LE PARC

DU PEUPLE DE L'HERBE

Projet de parc paysager et récréatif

Réponse à l'avis de l'Autorité Environnementale
en date du 19 décembre 2012

Figure 1 : Esquisse de la guinguette. Source : Agence AWP

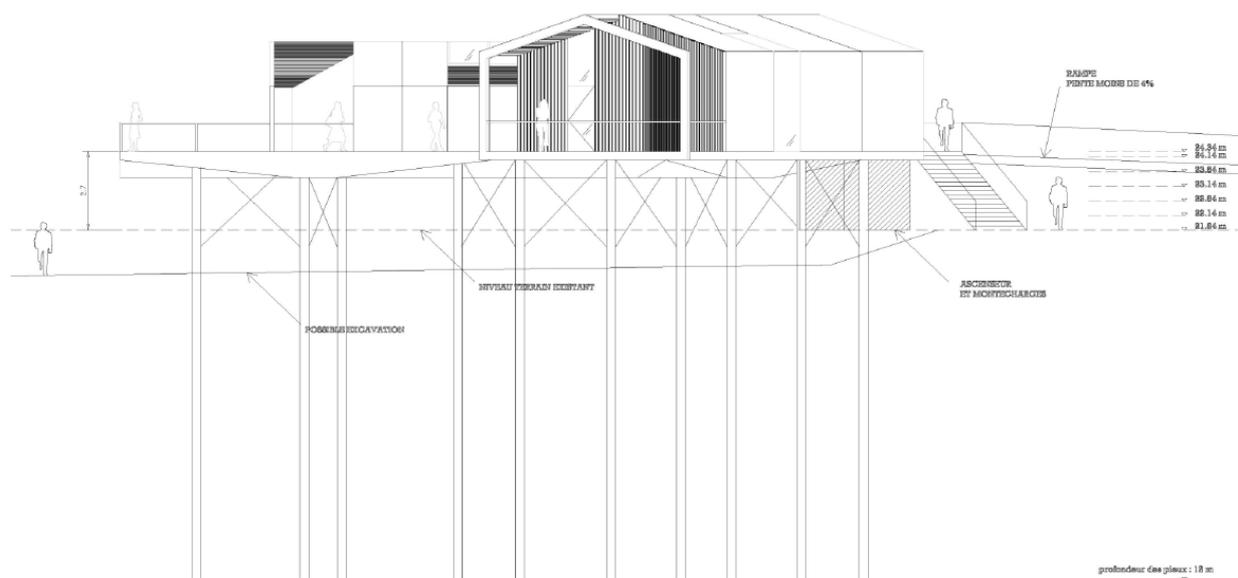
- ❖ « L'autorité environnementale rappelle que les constructions situées en zone inondable comme par exemple la guinguette ou la buvette, autres que celles liées et nécessaires aux espaces naturels, ne doivent pas dépasser une emprise au sol de 300 m² et avoir un niveau de plancher situé à 20 cm au-dessus de la côte des Plus Hautes Eaux Connues. Ces dernières prescriptions semblent avoir été respectées, même si l'étude d'impact ne le précise pas explicitement ».

Parmi les émergences projetées sur le parc, seuls des totems, un kiosque et la guinguette sont situés en zone inondable. Les totems et le kiosque ne font pas obstacle aux écoulements en crue de la Seine de par leur structure ouverte. La guinguette, ainsi que sa rampe d'accès, installées au sud-est de l'étang de la Galiotte, seront mises en place sur pilotis pour que le plancher de la guinguette soit situé au-dessus des PHEC.

La guinguette sur pilotis (à 20 cm au-dessus de la cote des PHEC) et d'une surface plancher de 300 m², respecte les prescriptions du PPRI (située en zone verte).

Les figures suivantes illustrent les structures de la guinguette et des kiosques prévus :
